Comune di Montecrestese Protocollo n. 0001473 del 06/04/2017 Oggetto:
INTERCONNECTOR- CONSIDERAZIONI TECNICHE E METODOLOGICHE -OSSERVAZIONI
RELATIVE A RICADUTE ECONOMICHE E MANCATO SVILUPPO TRANSFRONTALIERO - .
RICAPITOLAZIONI FINALI: RICADUTE ECONOMICHE DANNOSE SUL COMUNE DI
MONTECRESTESE ED ASSENZA DI POLITICHE WIN-WIN -ALLEGATI

COMUNE DI MONTECRESTESE
Provincia del Verbano Cusio Ossola

I. CONSIDERAZIONI TECNICHE E METODOLOGICHE

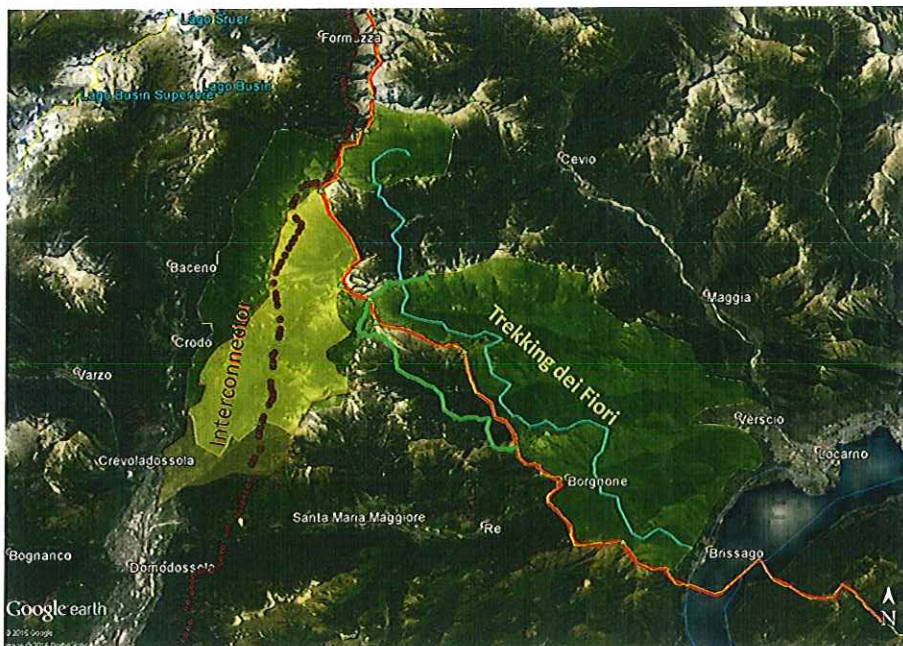
La variante est del nuovo elettrodotto, di imponenti dimensioni, con pali di oltre 50-60 m d'altezza si svilupperà interessando vasti territori ad oggi incontaminati, in gran parte oggetto di ambiti di interesse comunitario (SIC, ZPS, IBA), appartenenti ad un comparto paesaggistico transfrontaliero di alto valore ambientale - Val Cravairola, Valle Isorno, Alpe di Matogno e Lago di Larecchio, sul territorio di Montecrestese, sono tra questi.

In verde chiaro si evidenzia il territorio di Montecrestese sottoposto a ZPS. Oltre il confine (linea arancione) le aree del nascente Parco nazionale del Locarnese, attraversato dal tracciato del Trekking dei Fiori, lungo il confine con l'area limitrofa transfrontaliera vigezzina, confinante col territorio di Montecrestese, e a nord verso l'area centrale di Bosco Gurin. La linea rossa che attraversa da nord a sud il territorio di Montecrestese è l'attuale tracciato Interconnector, che lo percorre longitudinalmente per circa 15 dei 19 km totali.

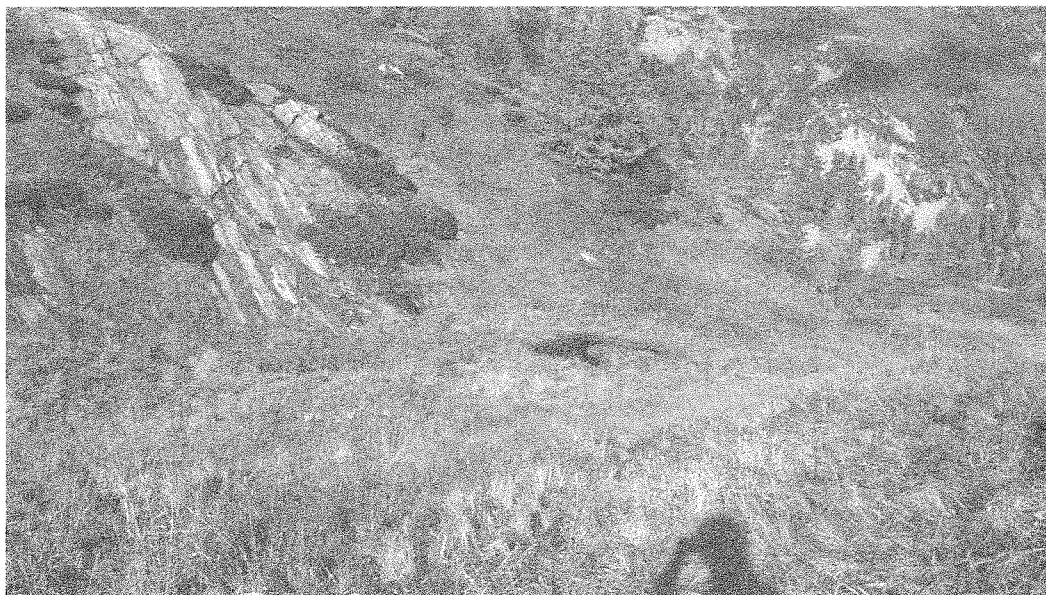
La carta degli habitat presentata pur essendo stata redatta con un dettaglio adeguato (scala 1:10.000), risulta comunque incompleta in quanto non riporta la presenza della ZPS IT 1140017 e tutta l'estensione della ZPS Alta Val Formazza.

Nella relazione integrativa (pag. 12) il proponente afferma che la linea elettrica sarà completamente interrata compreso l'attraversamento del fiume Toce. Si rileva che nella carta degli habitat l'attraversamento del fiume risulta aereo e non interrato.

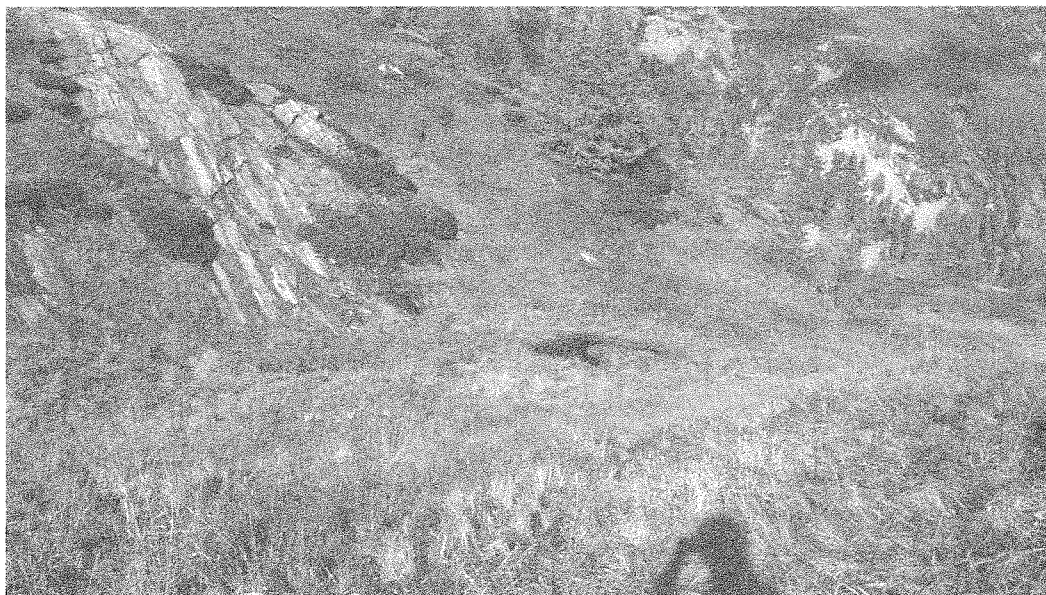
La carta degli habitat presentata pur essendo stata redatta con un dettaglio adeguato (scala 1:10.000), risulta comunque incompleta in quanto non riporta la presenza della ZPS IT 1140017 e tutta l'estensione della ZPS Alta Val Formazza.

Nella relazione integrativa (pag. 12) il proponente afferma che la linea elettrica sarà completamente interrata compreso l'attraversamento del fiume Toce. Si rileva che nella carta degli habitat l'attraversamento del fiume risulta aereo e non interrato.
